## 改善箇所説明図

### 基準不適合箇所

エンジンコントロールユニット

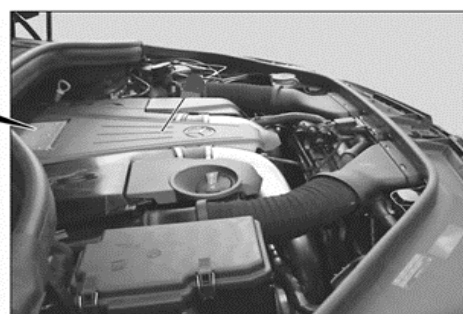
エンジンコントロールユニット内における車載式故障診断装置(OBD)において、燃料システムコントロールユニットの信号を認識するプログラムが不適切なため、燃料圧力センサ、燃料温度センサ、または、燃料ポンプに異常が生じた場合、メーターパネル内のエンジン警告灯(MIL)が点灯しない。そのため、保安基準第31条の基準に適合しない。

全車両、エンジンコントロールユニットの制御プログラムを対策プログラムに書き換える。

識別: 車台番号の付近に黄色ペイントを塗布する。
